## VIA FERRATA GIORRE' - CARGEGHE (SS) - 17 dicembre 2017

### **Considerazioni:**

**FOTO 3**

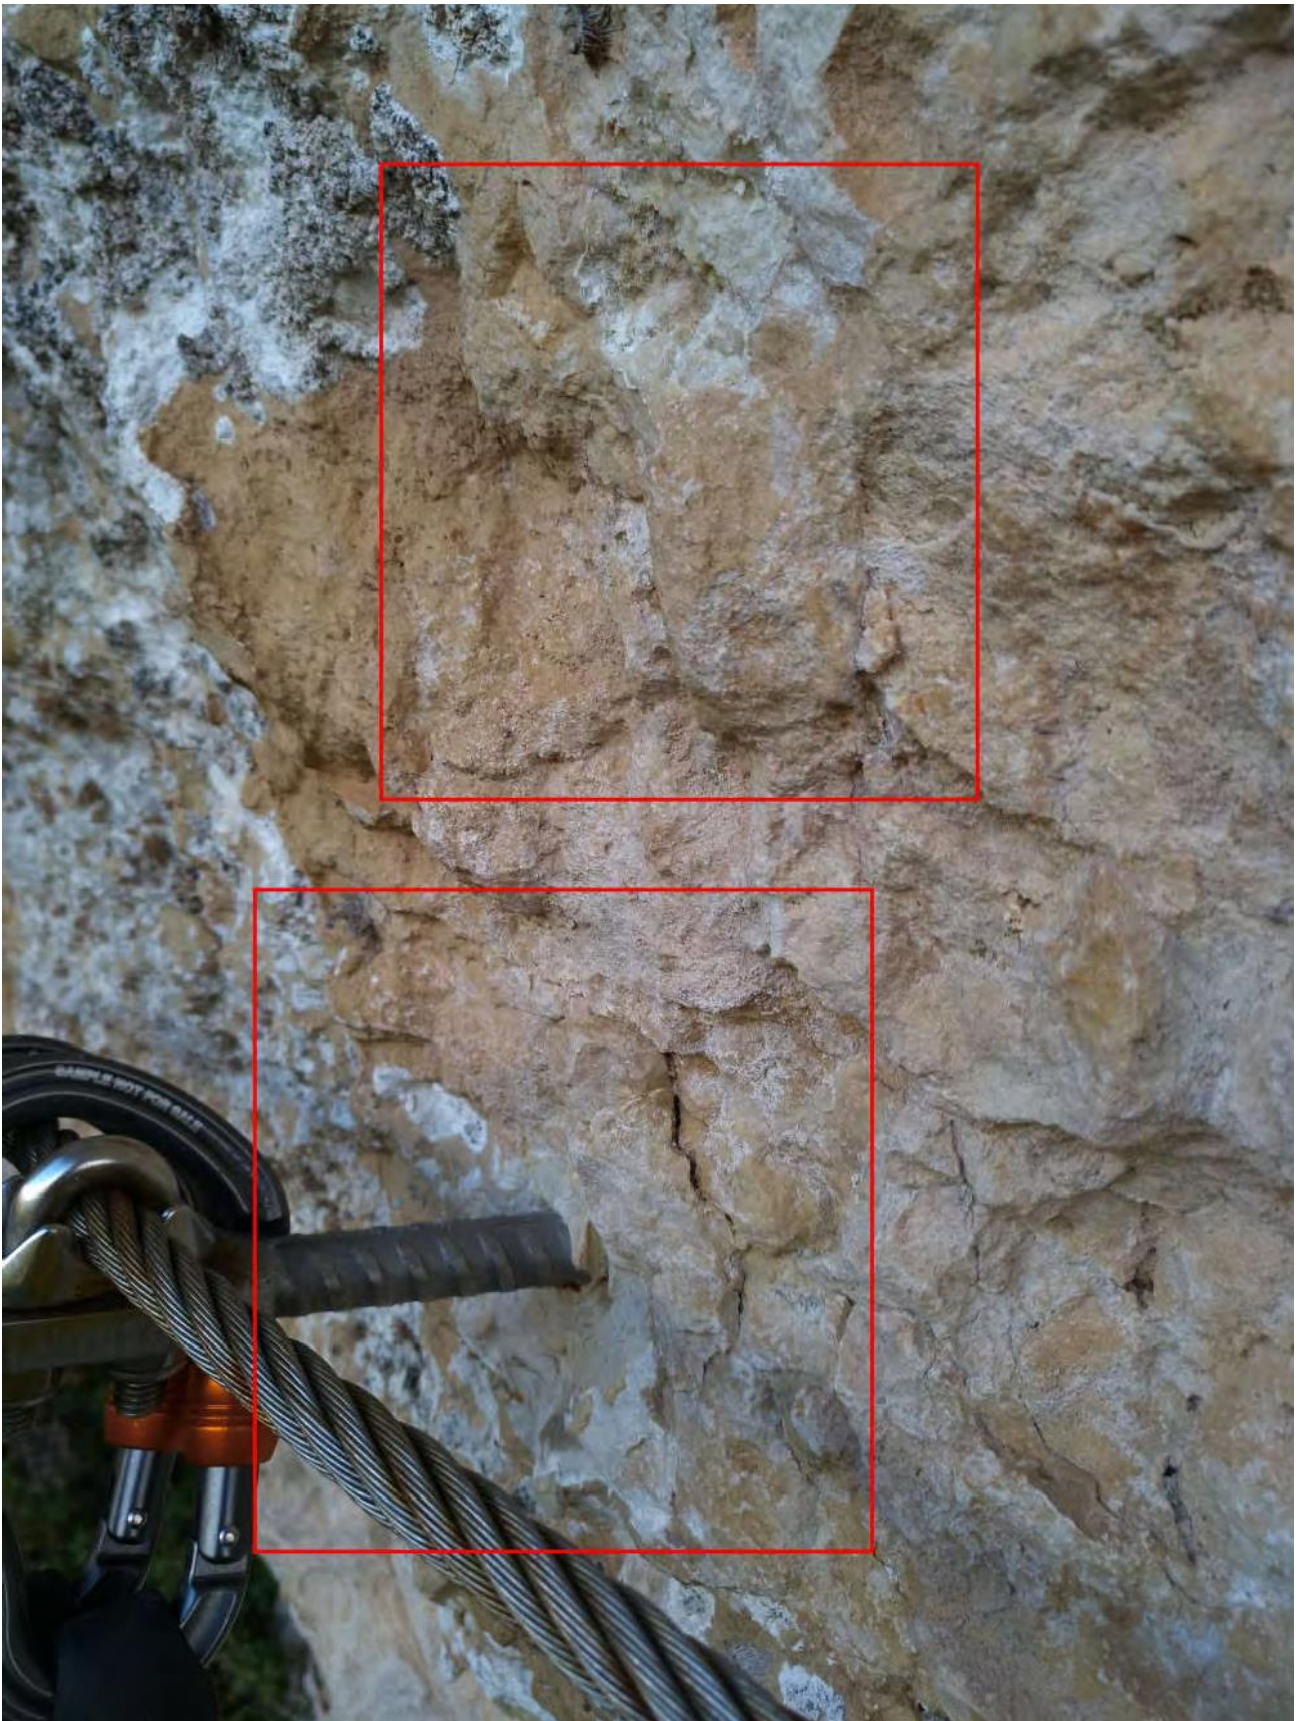
La prima parte dell'itinerario presenta alcune zone di roccia friabile con croste calcitiche superficiali non sempre coese e spuntoni di piccole dimensioni non solidificati. **(Foto 3 - 4)**

**EVIDENTI CROSTE NON COESE**
